河北中友机电 11MWp 屋顶分布式光伏发电项目

监 理 初 检 方 案

监理初验缺陷整改反馈表

监理初检问题清单

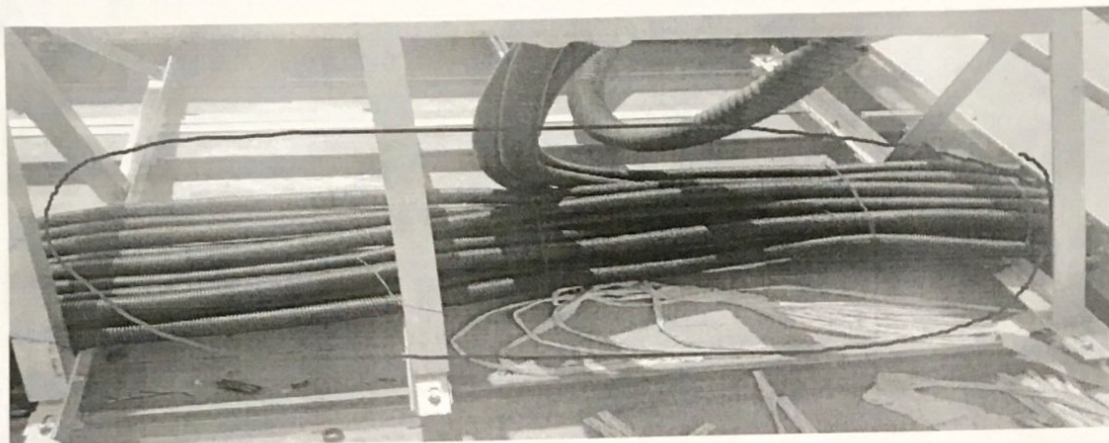
二、3#车间西侧汇流箱电缆布线不合理

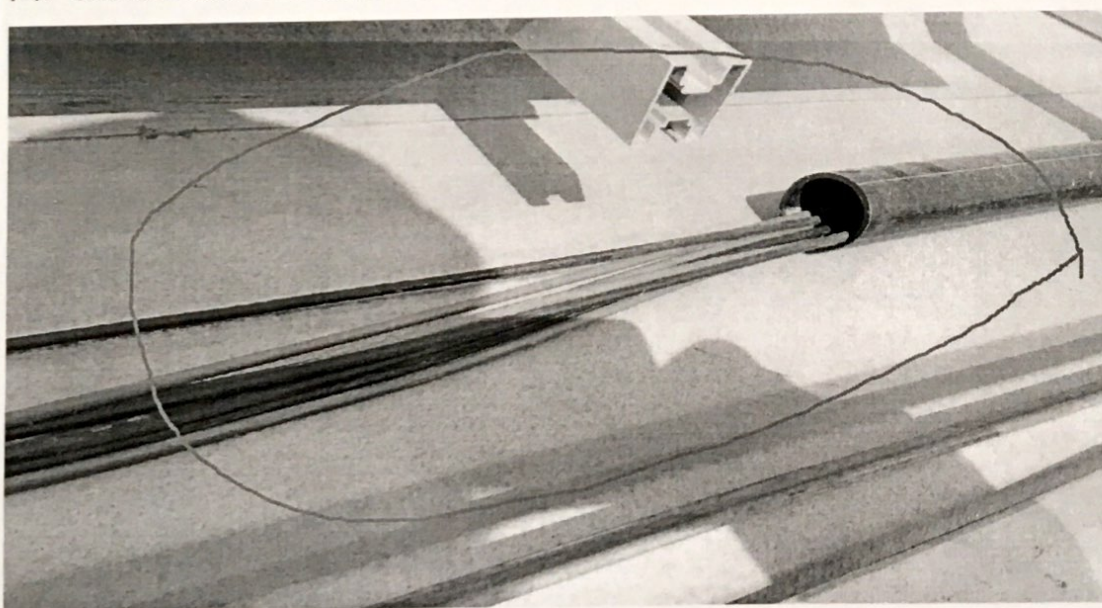
三、桥架电缆内拐弯处没做防护，电缆内凹严重

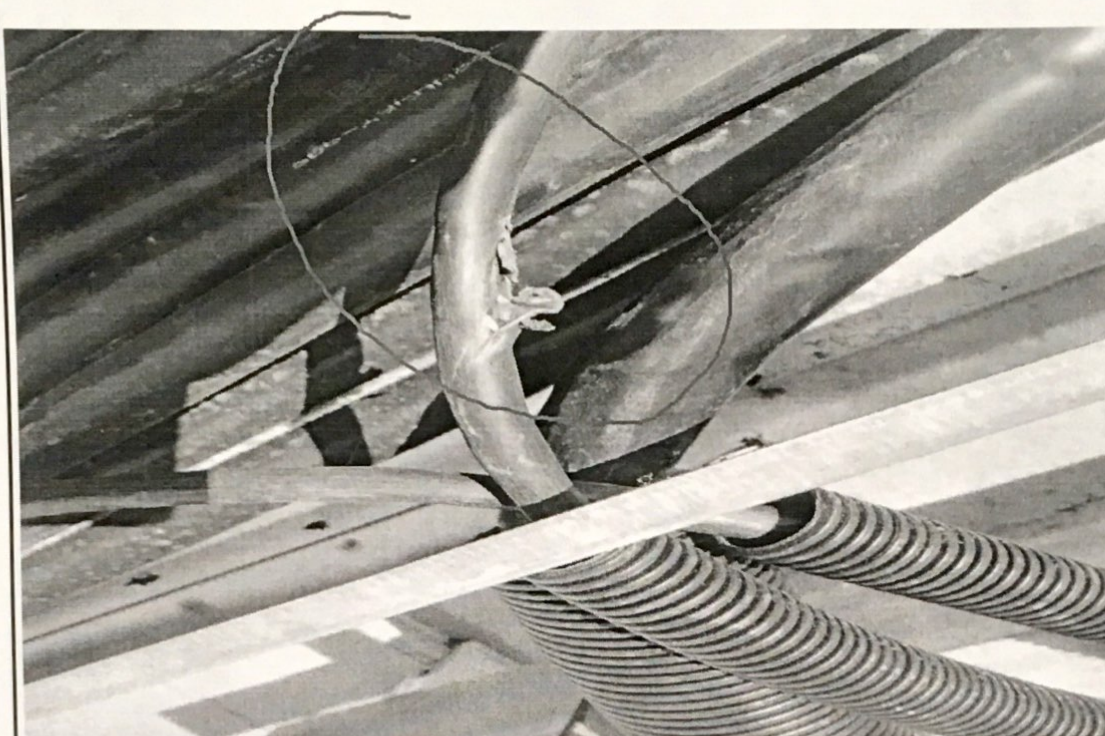
四、房顶通风顶的逆变器走线管没有做防水处理

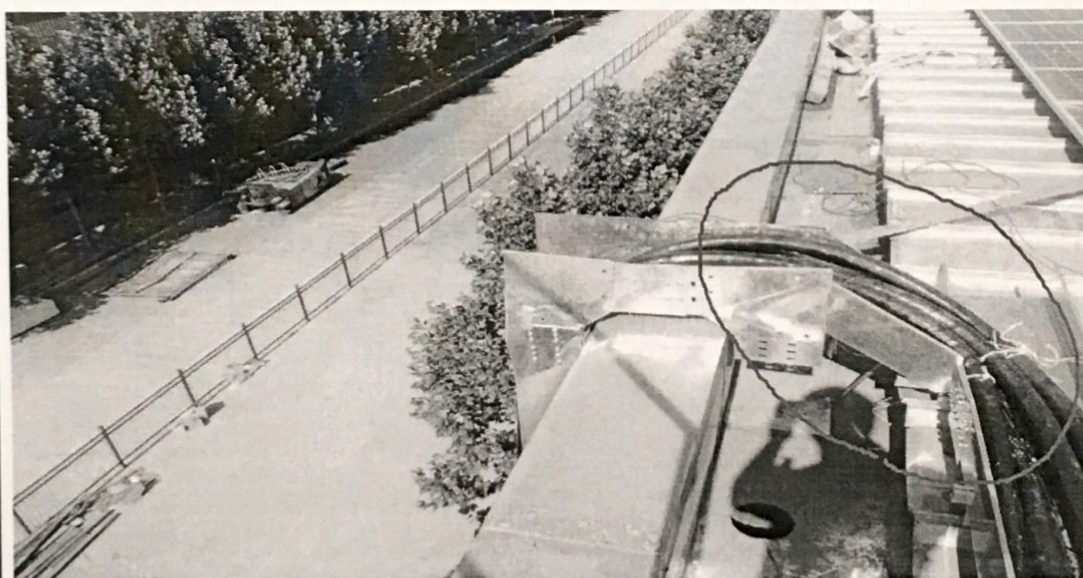
六、部分桥架存在形变

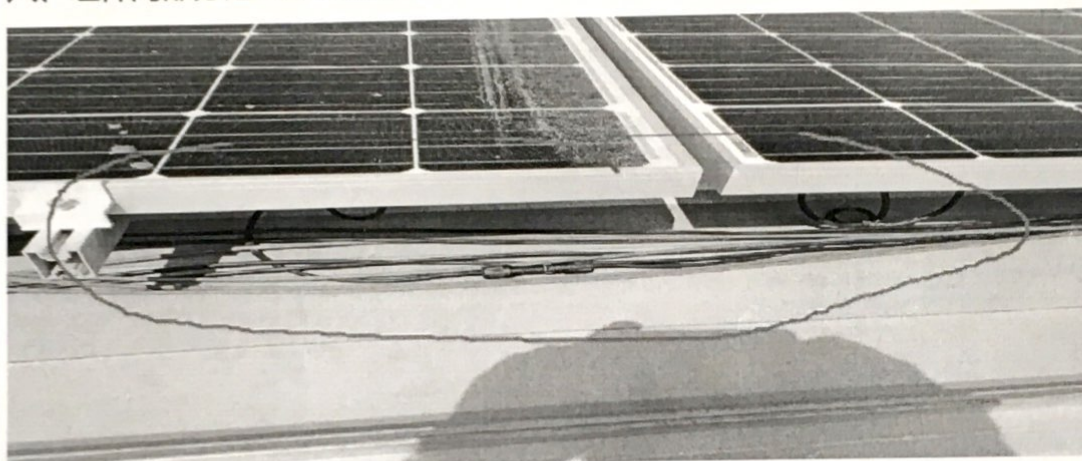
七、组件下的连接线公母头没有绑扎（全部）

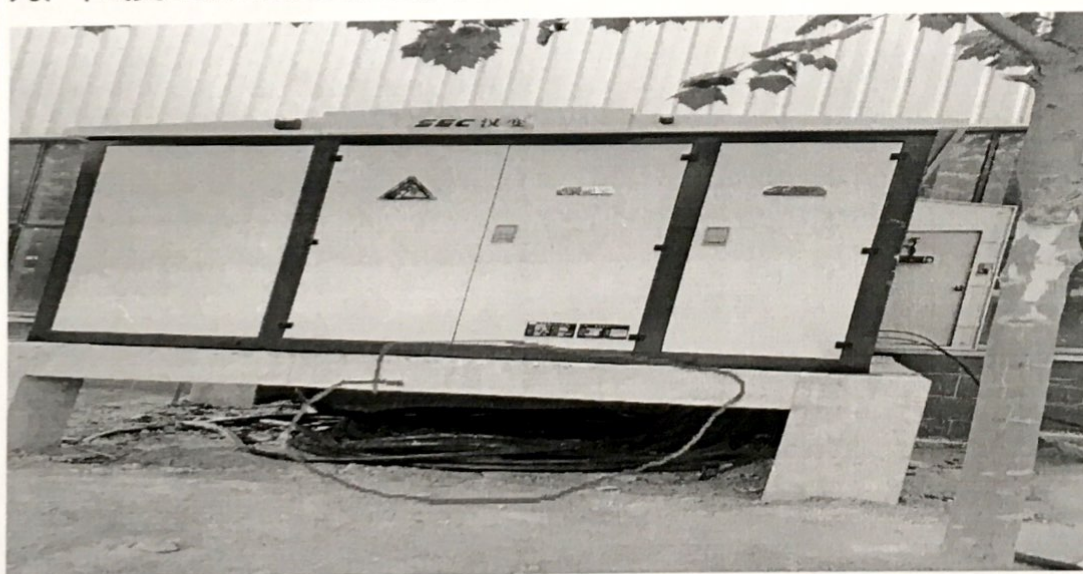
九、干式变压器基础无运维检修平台

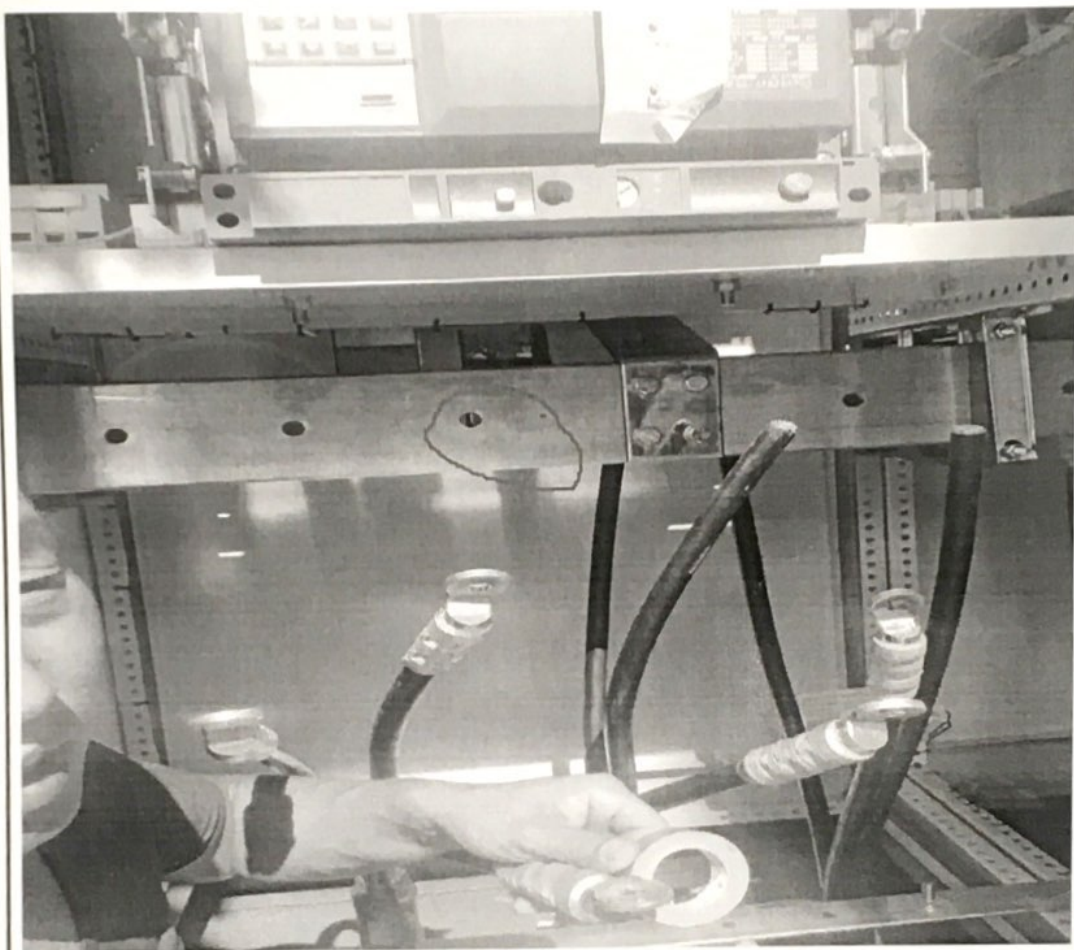
十、干式变压器母排无色标

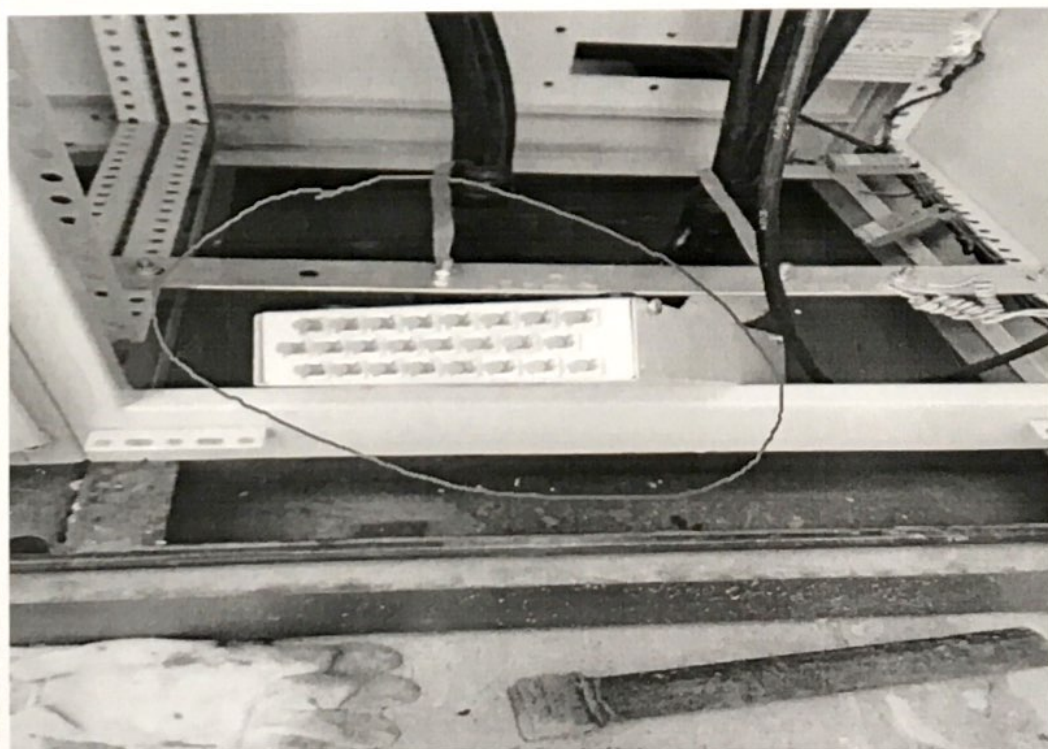
十一、光纤终端盒未进行固定安放

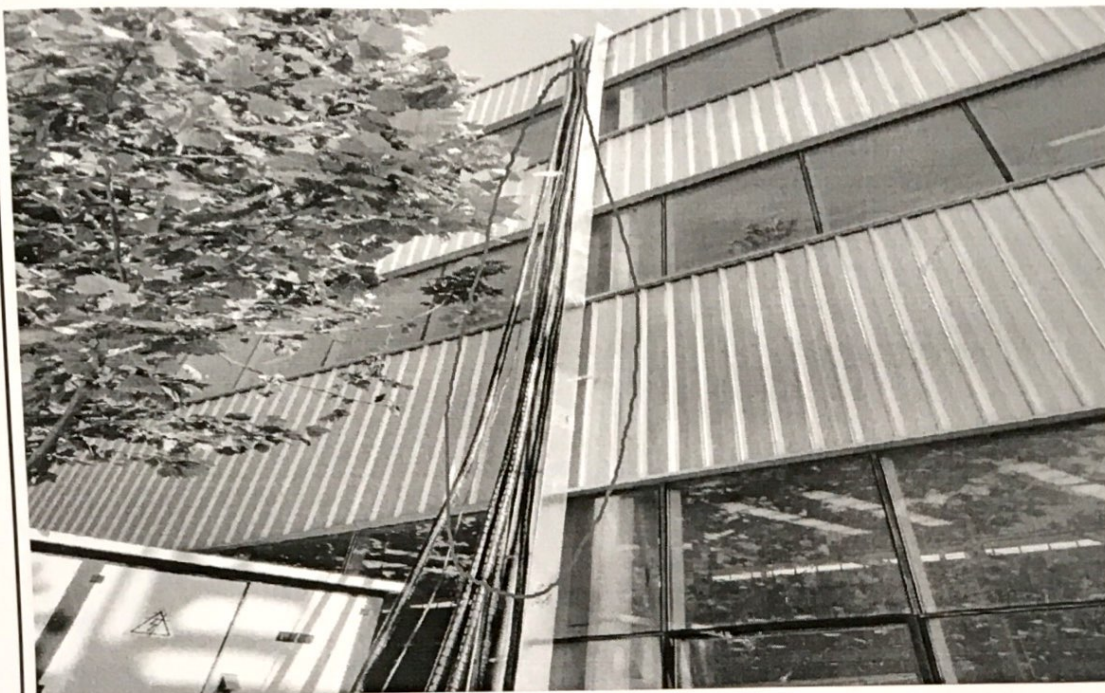
十二，屋顶到箱变电缆桥架内的电缆无固定处理

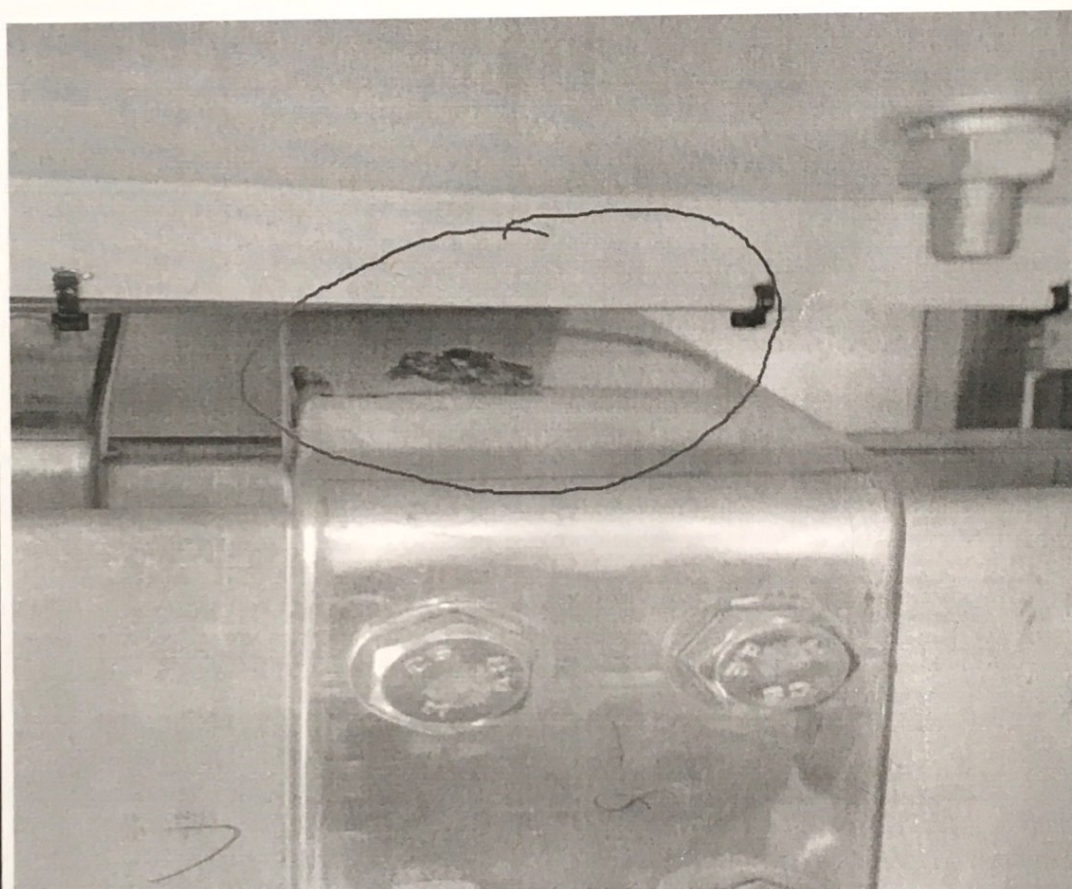
十三、干式变压器高压侧 C 相母排与箱体外壳安全距离不满足安全要求

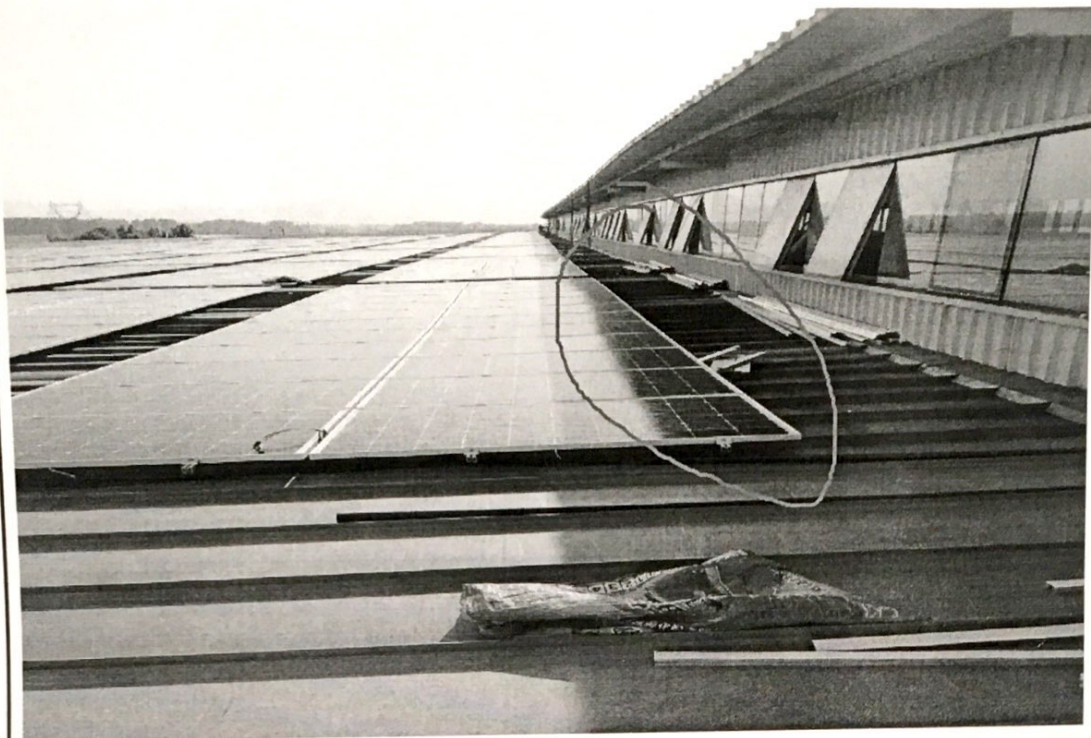
十四、通风口南的第一列方阵组件有遮挡（下午3点以后遮挡）

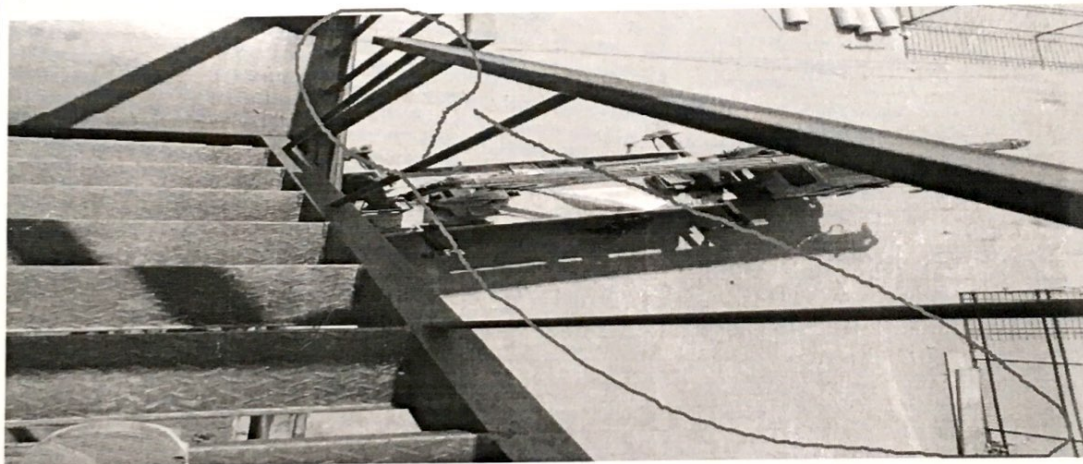
十五、屋顶爬梯上的护栏间隔过长
